# INTEGRAZIONE

## ALLO STUDIO PRELIMINARE AMBIENTALE IN RISPOSTA

### ALLA RICHIESTA INTEGRAZIONI N°2-3

IMPIANTO DI TRASFORMAZIONE MEDIANTE PROCESSO DI RENDERING  
DI SCARTI CARNEI E SANGUE GREZZO DELLA MACELLAZIONE AVICOLA:  
ADEGUAMENTO LIMITI CAPACITÀ PRODUTTIVA

**Fig. 3 carico di processo misurato**

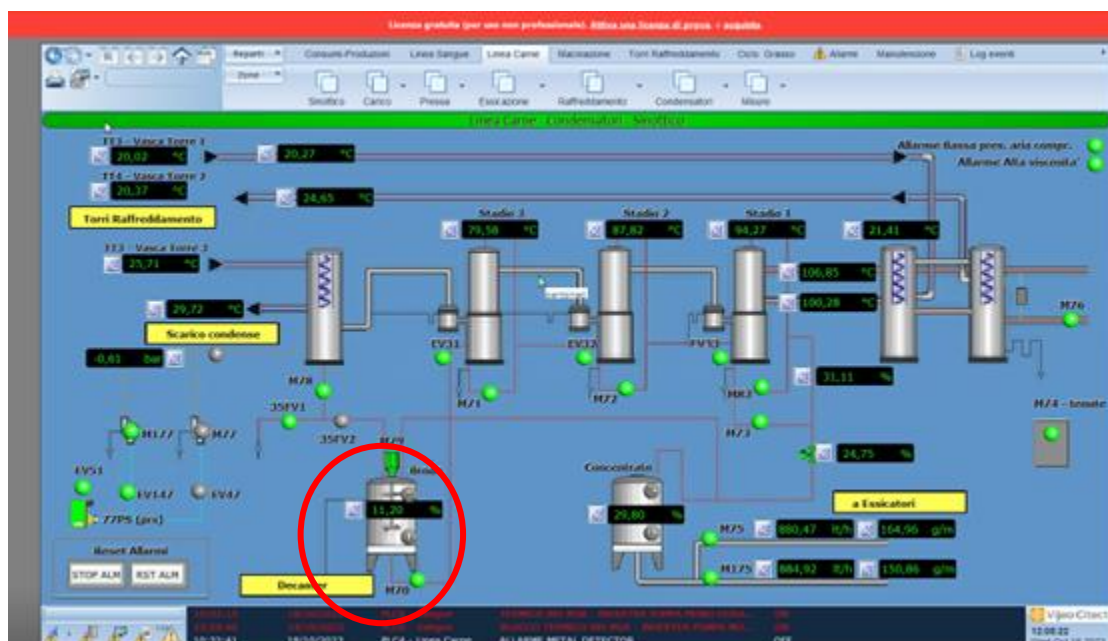
| Punto di emissione | Provenienza        | Note  |
|--------------------|--------------------|---|
| E4                 | Combustore         | <p>L'impianto ad oggi funziona ad una capacità di carico del 25-30%. A tal proposito si riporta in fig.3 uno screen shot del software di monitoraggio dell'impianto con l'andamento del carico di lavoro di una settimana tipo.</p> <p>La concentrazione massima rilevata negli anni è pari a 6,77 mg/Nm<sup>3</sup>. Il flusso di massa orario rilevato è stato al massimo pari 31 g/h pari al 31% di quello massimo autorizzato (100 g/h). Non è possibile stimare con precisione l'influenza dell'aumento della capacità produttiva sull'emissione di polveri, pertanto in via del tutto cautelativa è stata considerata a questa direttamente proporzionale.</p> <p>Ipotizzando quindi un aumento del 33% si passa al 41%, pertanto sarà comunque rispettato il limite massimo attualmente autorizzato.</p> <p>Il flusso di massa annuo nello stato attuale è stimato in maniera cautelativa in funzione del flusso di massa massimo rilevato (31 g/h) e dei tempi massimi autorizzati (7200 ore/anno) pari a <b>223 kg/anno</b>.</p> <p>Nello stato futuro viene ipotizzato pari a <b>297 kg/anno</b>.</p> |

In riferimento al combustore si riporta inoltre nell'immagine seguente l'andamento del carico di processo registrato in una settimana tipo da cui si evince che questo è pari al 25-30% della massima capacità di carico. Nei paragrafi precedenti sono riportati i calcoli effettuati per verificare il rispetto dei limiti nello scenario futuro ipotizzato a partire cautelativamente dai valori massimi misurati negli anni.

Si precisa che la portata del combustore si autoregola in funzione della temperatura all'interno della camera di combustione, che viene mantenuta costante intorno ai 950 °C (temperatura di progetto). Un aumento del carico di processo porta ad una portata maggiore a parità di concentrazione di inquinanti, quindi ad un aumento del flusso di massa proporzionale al carico di processo.

**Fig. 1 – Livello erbatoio brodo**

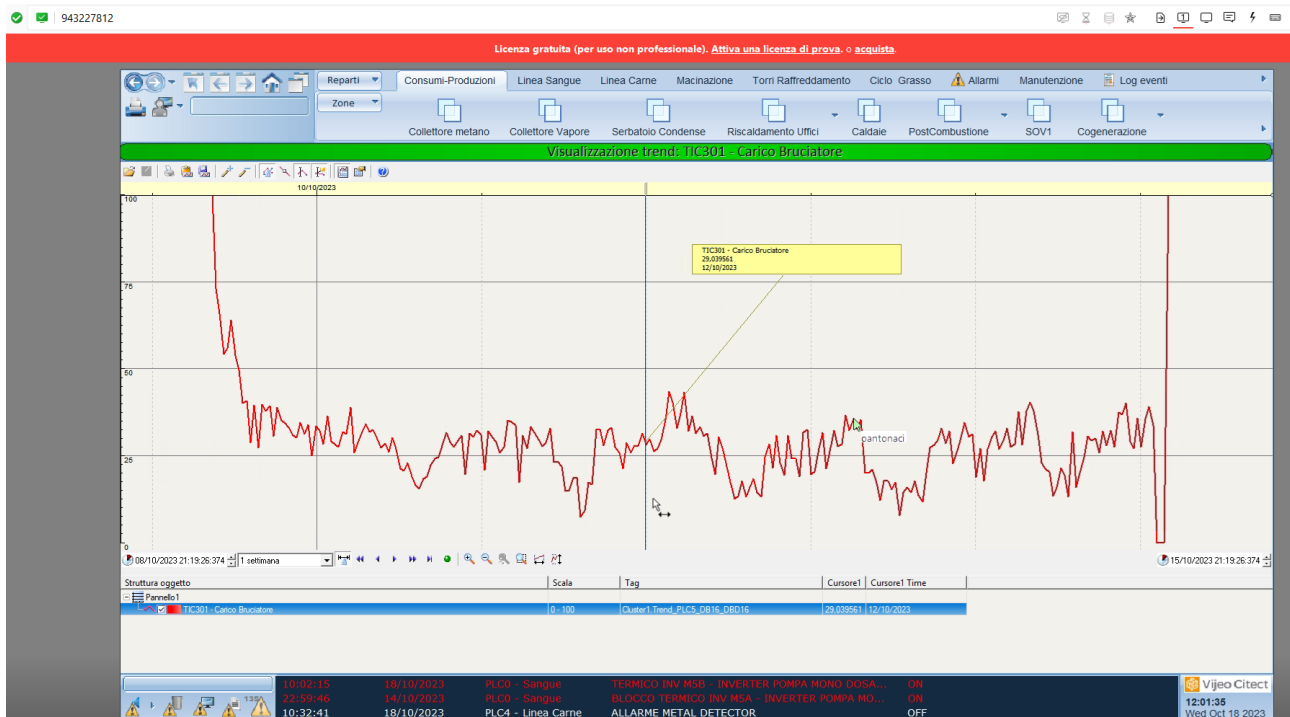
L'impianto di evaporazione è caratterizzato da un'alta capacità evaporativa tanto che l'azienda ad oggi recupera continuamente le relative condense senza inviarle allo scarico ma all'interno del serbatoio del brodo per mantenerne il livello intorno all'11% della capacità massima, come si evince dalle immagini seguenti, quindi con capacità residua maggiore dell'80%:
